**Wielospecjalistyczny Szpital - Samodzielny Publiczny**  
**Zespół Opieki Zdrowotnej w Zgorzelcu**  
**Dział Zamówień Publicznych i Zaopatrzenia**  
ul. Lubańska 11-12, 59-900 Zgorzelec  
NIP: 615-17-06-942, REGON: 231161448  
tel. 571 334 686 fax +48 75 77 50 173  
www.spzoz.zgorzelec.pl  
*Misja Szpitala: „Bezpieczeństwo przez rozwój”*

Numer sprawy 30/ZP/2018  
DZP/282/2018

**Dotyczy przetargu nieograniczonego na: Zakup sprzętu medycznego w ramach realizacji projektu pn: „Miedziowo – Turoszowskie Zagłębie Onkologiczne – Poprawa jakości i dostępności do świadczeń zdrowotnych dla pacjentów z problemami onkologicznymi poprzez zakup nowoczesnego sprzętu medycznego i wykonanie niezbędnych prac budowlanych”.**

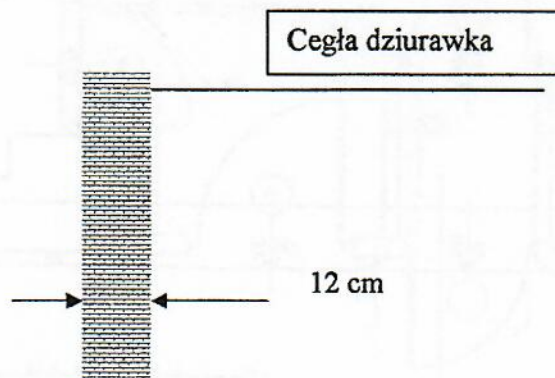
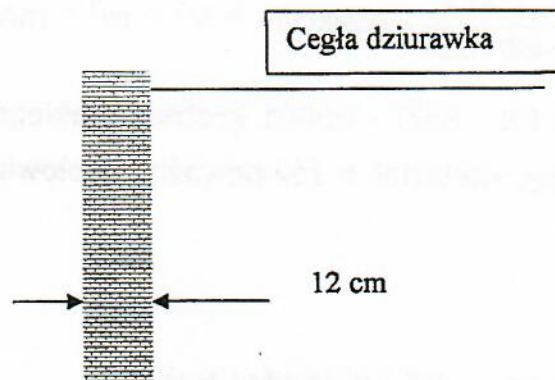
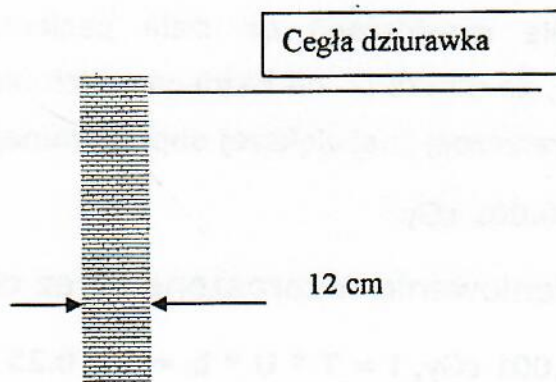
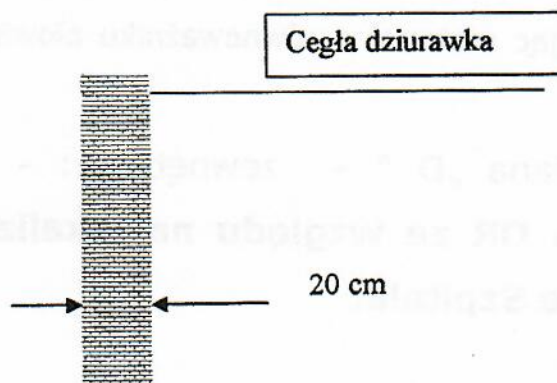
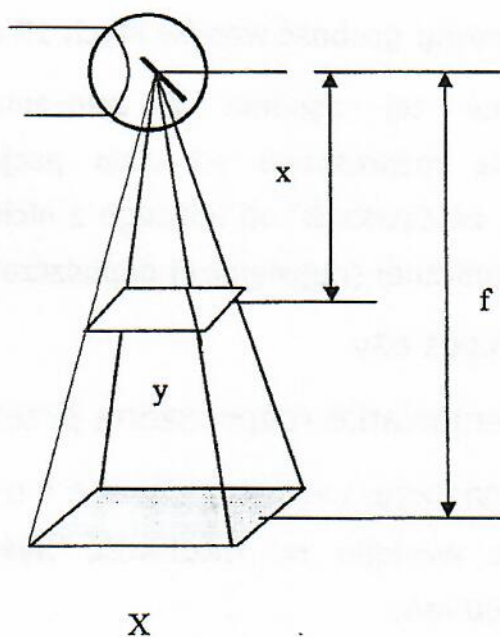
**Pytanie 123 (ZAPYTANIE NR 17)****Pakiet nr 1 – RTG telekomando – szt. 1.****Załącznik nr 3 do SIWZ, pkt 127**

**Zamawiający nie jest w stanie określić zakresu prac adaptacyjnych, ponieważ prace są uzależnione od rodzaju i typu aparatu zaoferowanego przez danego Wykonawcę. Projekt obecnych osłon stałych Zamawiający załącza do niniejszej odpowiedzi.**
